Controlebezoek – Periodiek [Hfst 6.5]

Niet conform

Verslagnummer: 18/09012024/31063/1/1

Halvemaanstraat 30, 9040, Gent (België)

Elektrisch bord

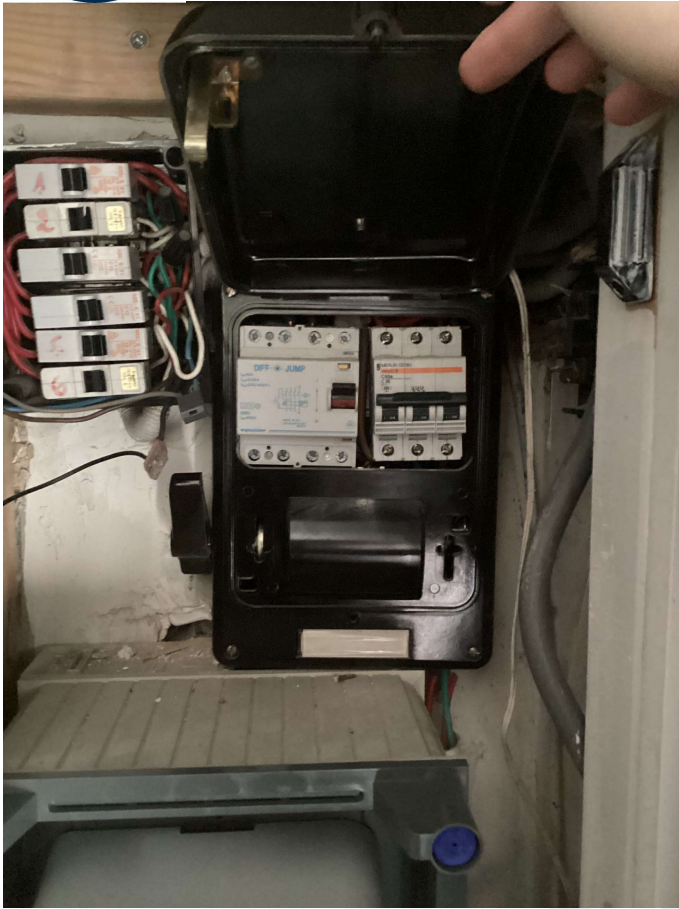
- Er is geen deur aan het bord. oAfd 4.2.2.3; oAfd 4.2.2.1.b; oAfd 5.3.5.1
- het eendraadsschema en situatieplan zijn niet aanwezig. – oAfd 3.1.2.1
- De beschermingsgraad van de ruimte moet ten minste IPXX-D zijn voor ruimtes publiek toegankelijk en IPXX-B voor gewone ruimtes. – oAfd 4.2.2.3

- Er is geen differentieelstroombeschermingsinrichting geplaatst aan het begin van de installatie. - oAfd 4.2.4.3.b; oAfd 5.3.5.3
- De penautomaten/zekeringen zijn niet van hetzelfde type.

- De penautomaten van hetzelfde circuit zijn niet van dezelfde nominale grootte. – oAfd 5.3.5.5
- De houders van de penautomaten zijn niet uitgerust met een kaliberstuk. – oAfd 5.3.5.5.a
